Symptôme :

Un bruit provenant de l'arrière de l'appareil peut être entendu lors du fonctionnement de l'appareil.

Photo 1

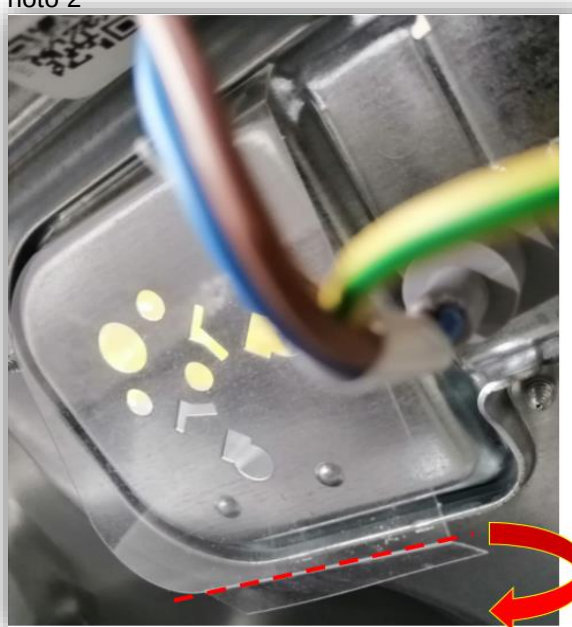
La feuille de protection située à côté de l'antiparasite (photo 1) peut vibrer et toucher la tôle arrière provoquant un bruit pendant le lavage.

Le rabat de la feuille de protection est à plier 2 ou 3 fois afin que celle-ci ne touche plus la tôle arrière (photo 2).

Plier 2 ou 3 fois le rabat afin qu'il ne touche pas la tôle arrière.
